改善箇所説明図

非常口ドアロック装置

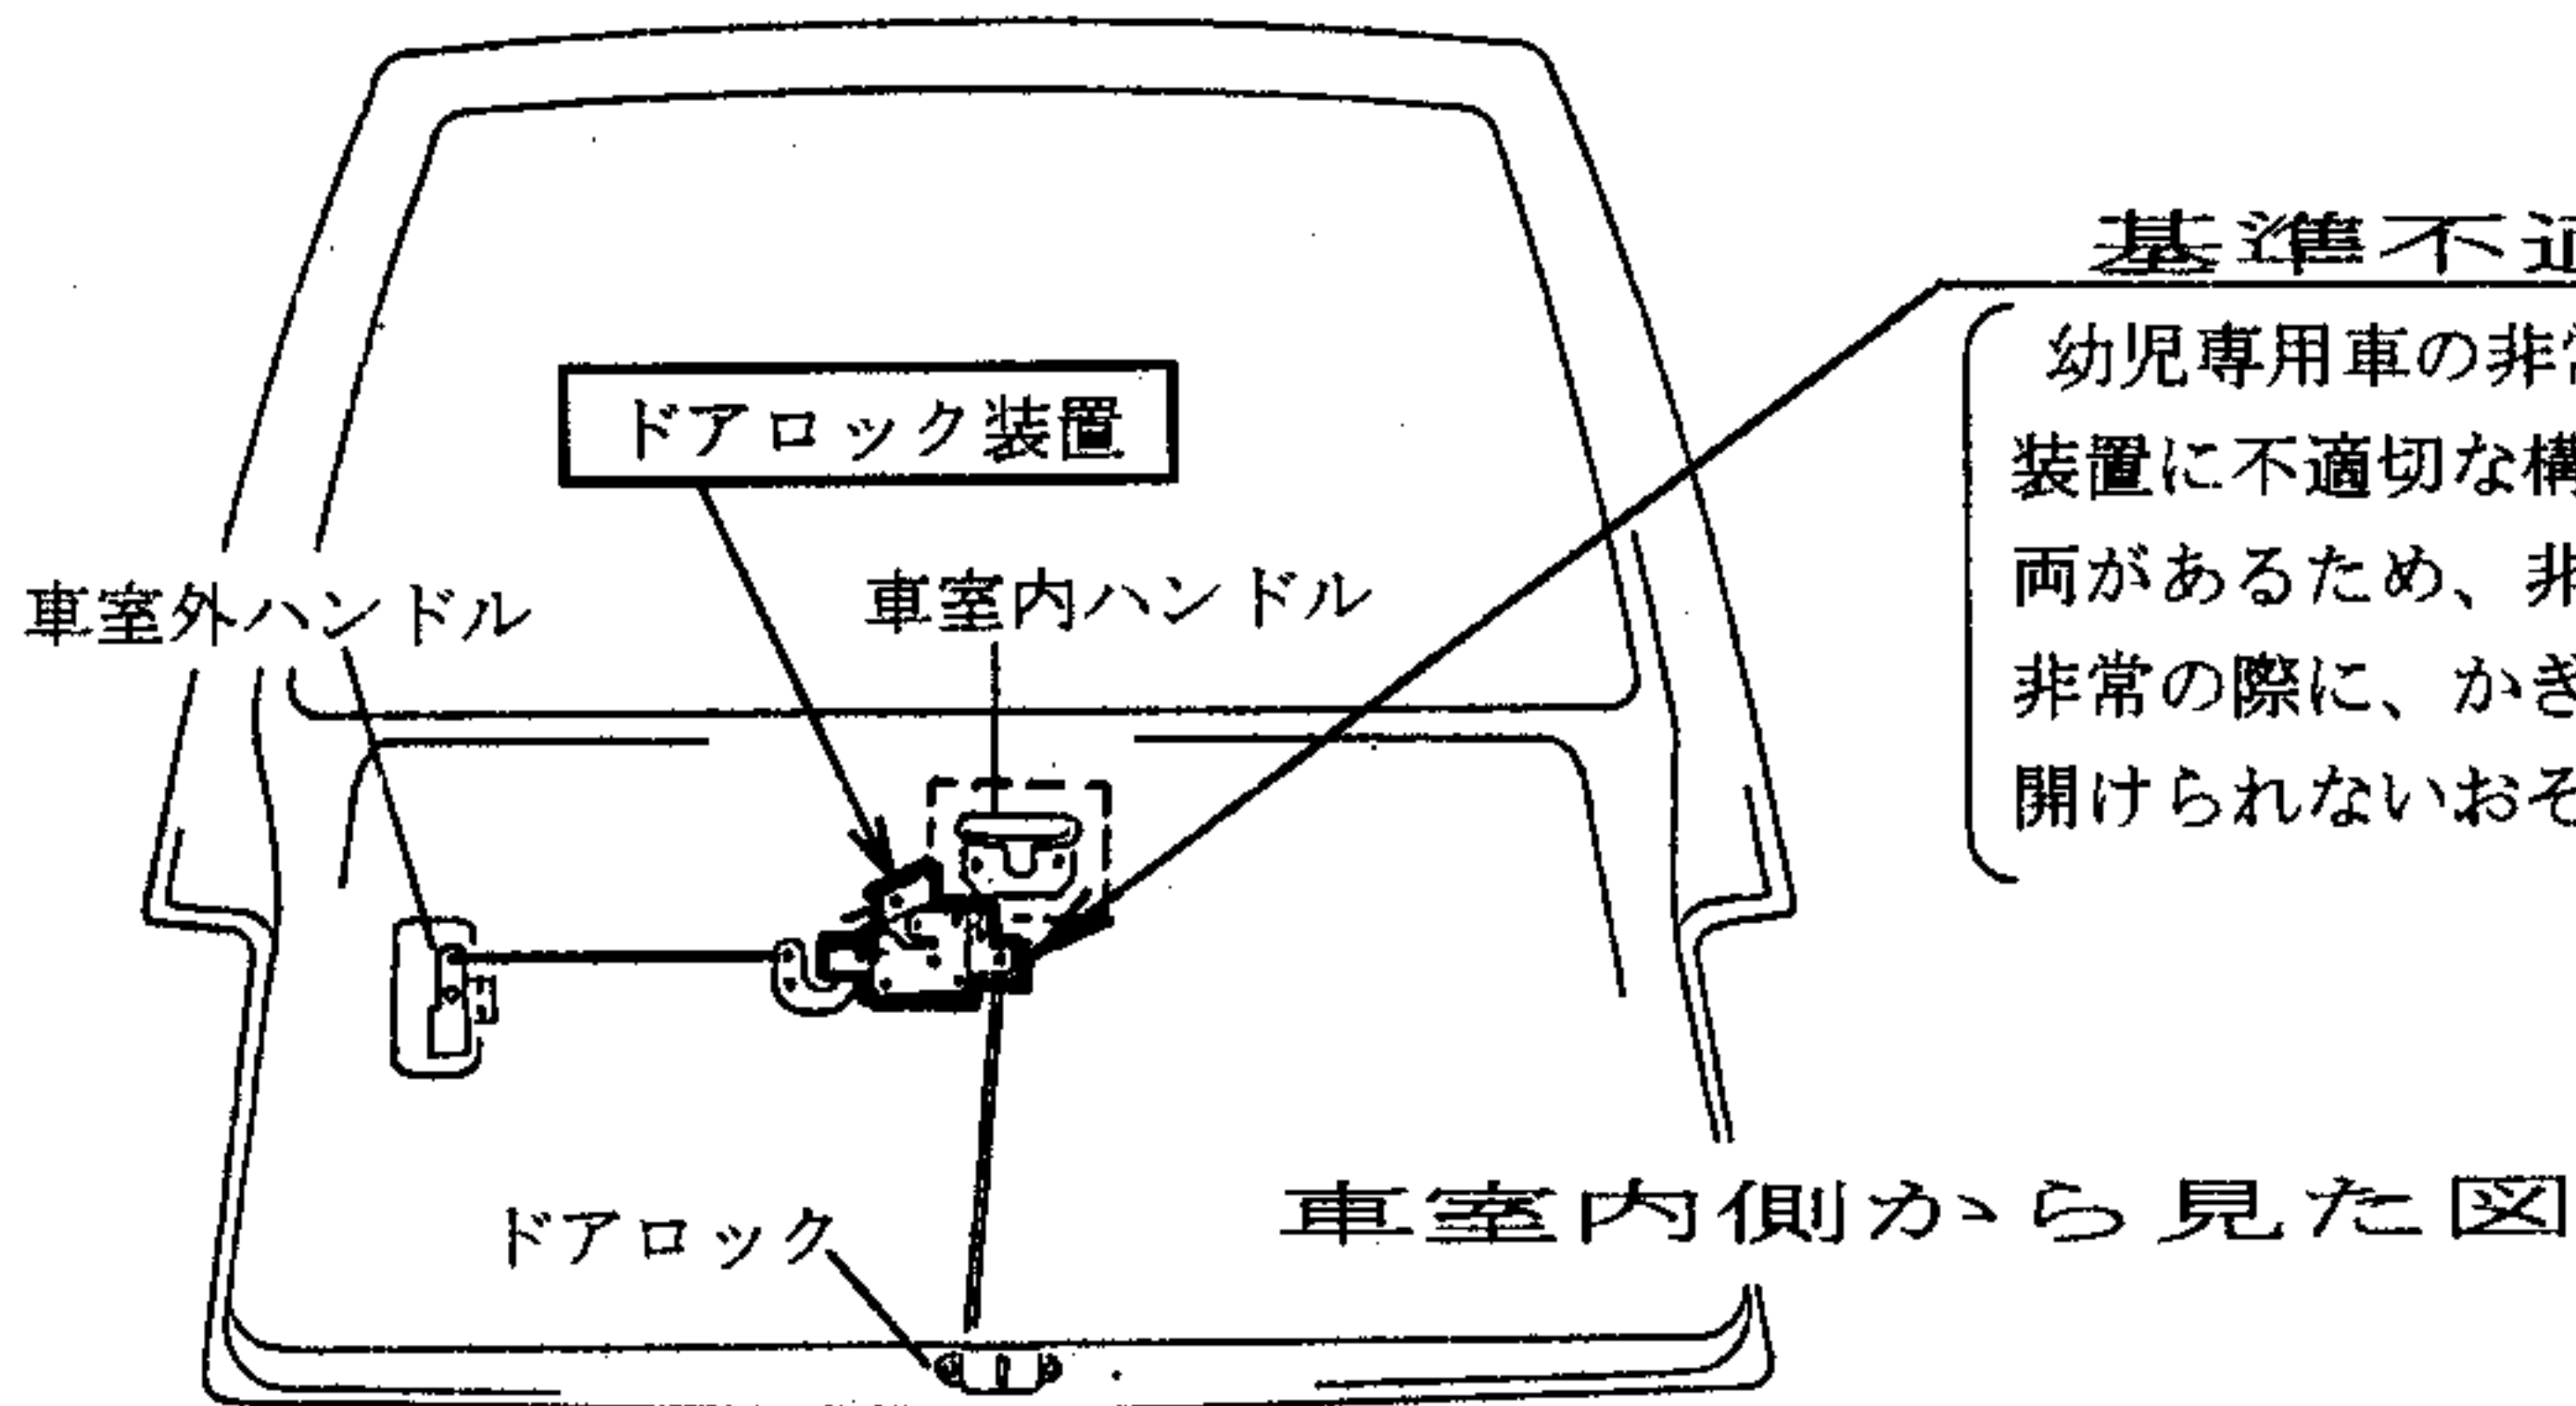
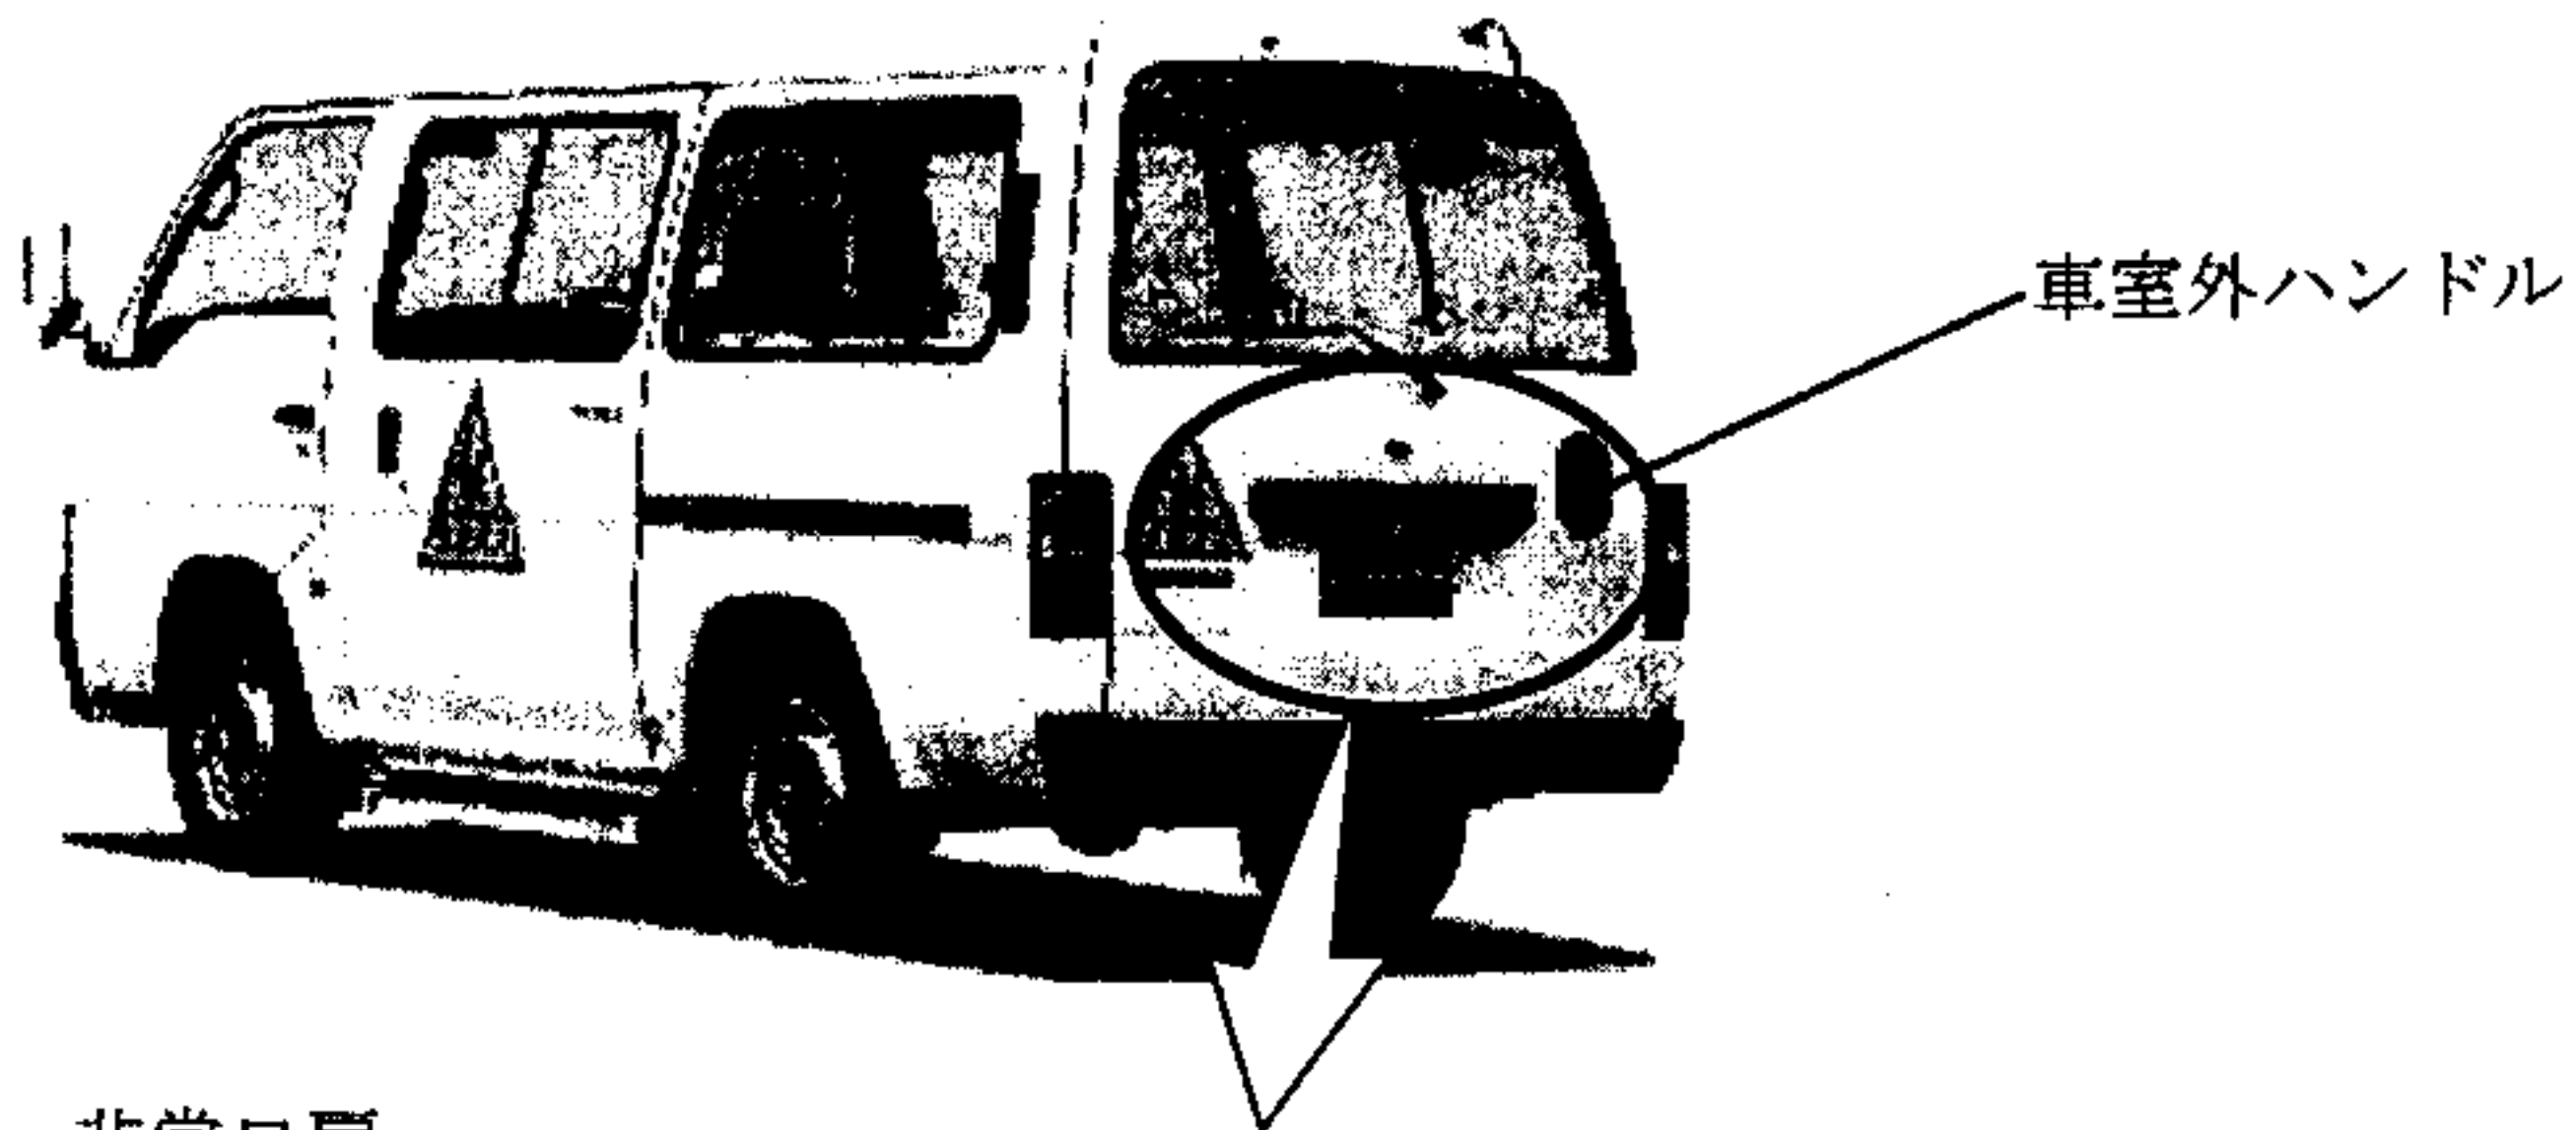
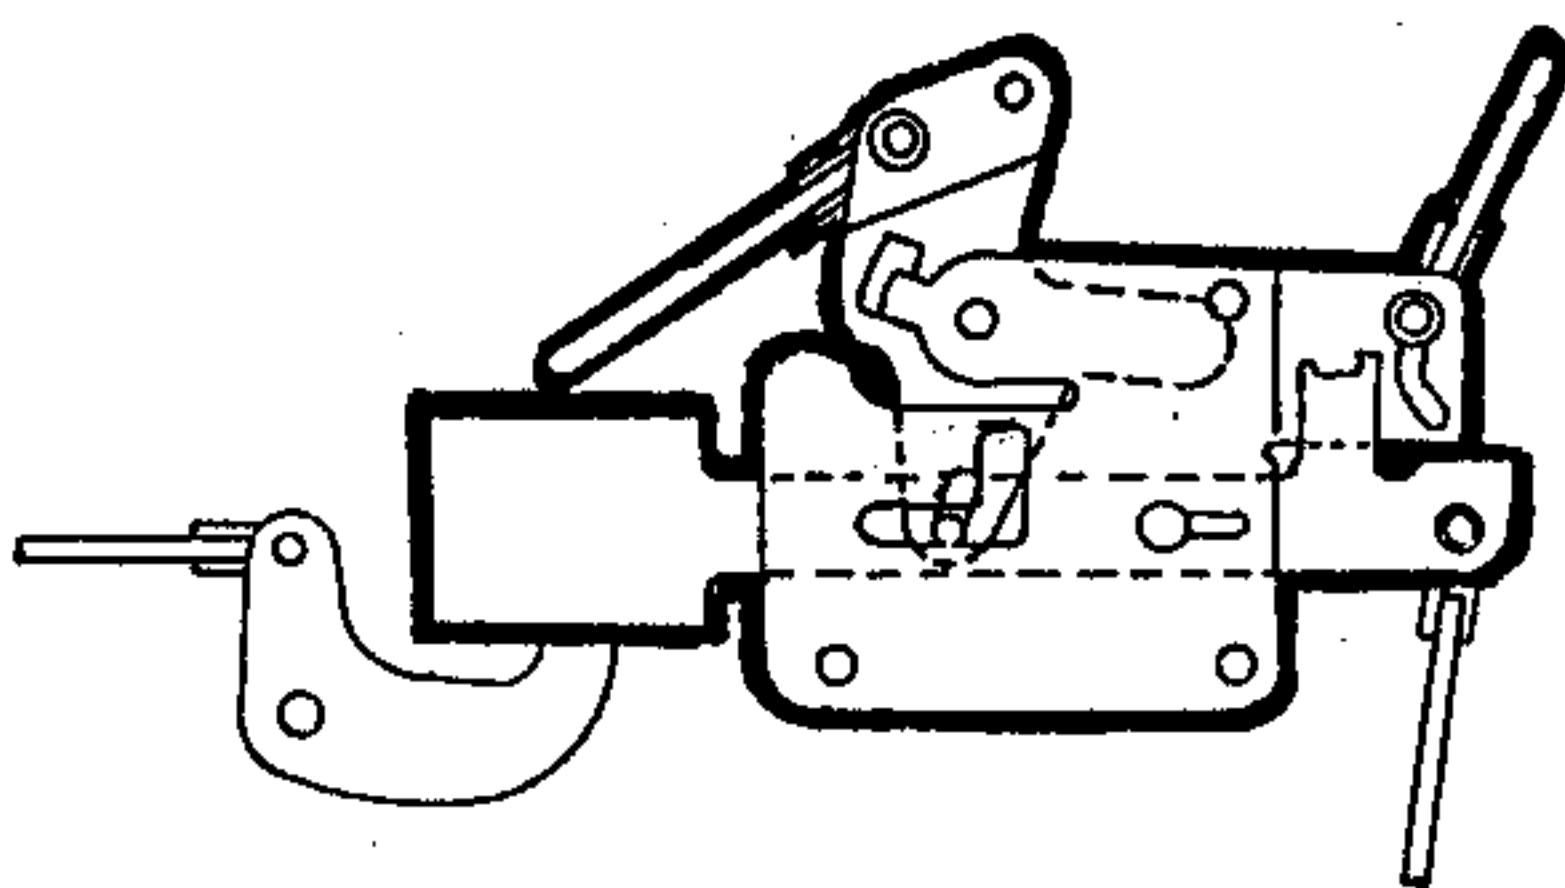
全車両、ドアロック装置の作動を確認し、施錠した状態で非常口が開かないものは正規のドアロック装置と交換する。

識別：黄色のペイントをモデルナンバープレートに左横に塗布する。
